改善箇所説明図

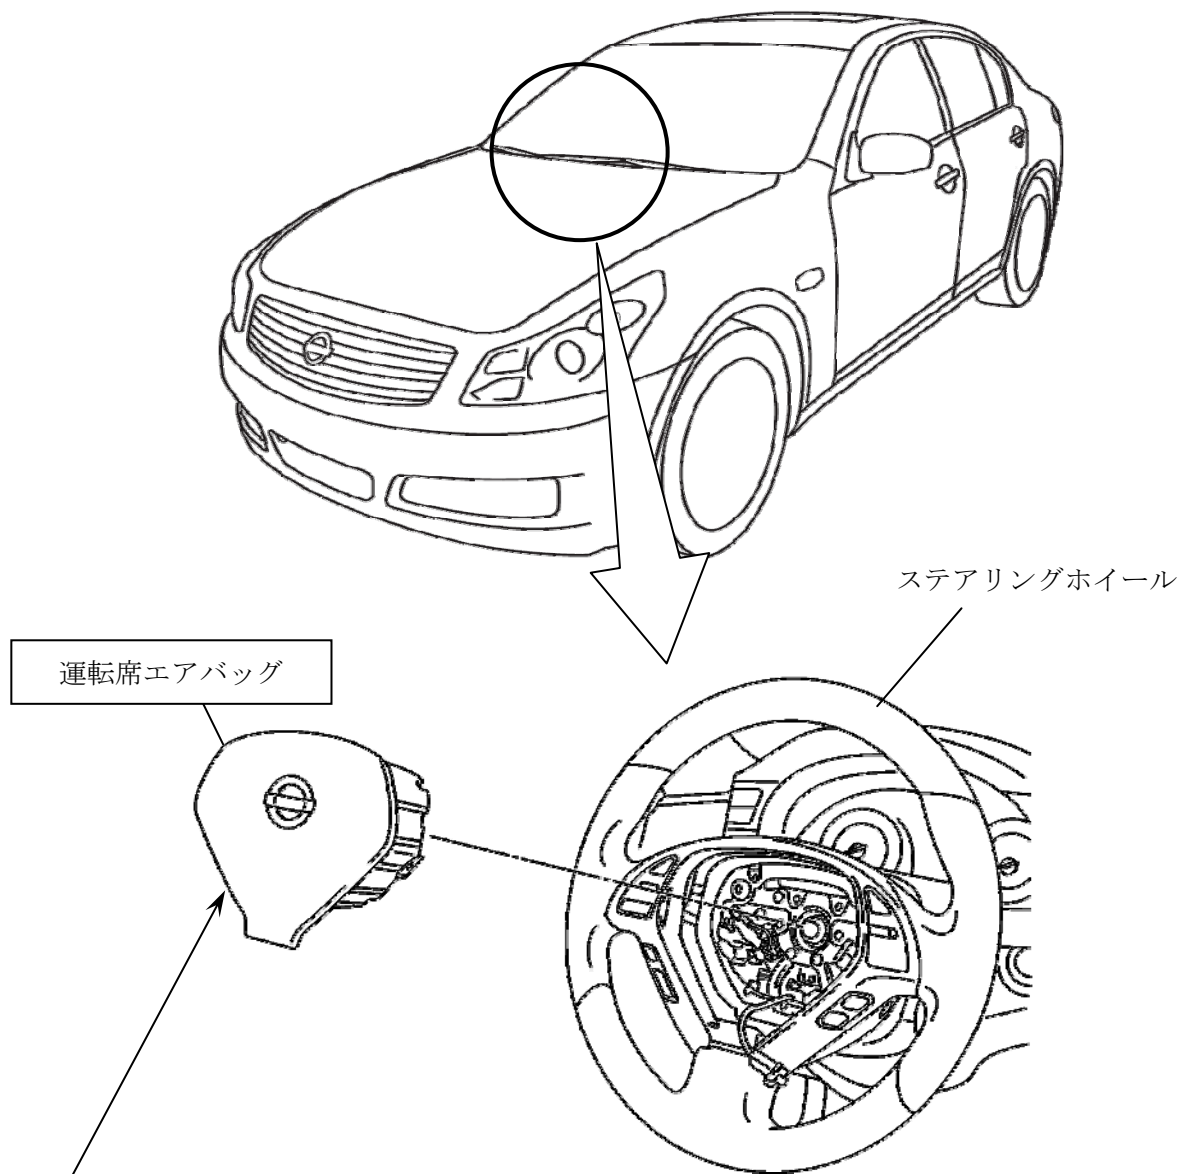
基準不適合発生箇所

運転者席エアバッグにおいて、部品の切り替え指示が不適切なため、仕様の異なる部品が組みつけられており、オフセット衝突時の乗車人員の保護性能が保安基準を満足しないおそれがある。

改善の内容

全車両、当該エアバッグを正規品と交換する。

識別：銀色のシールをモデルナンバープレートの右横に貼り付ける。
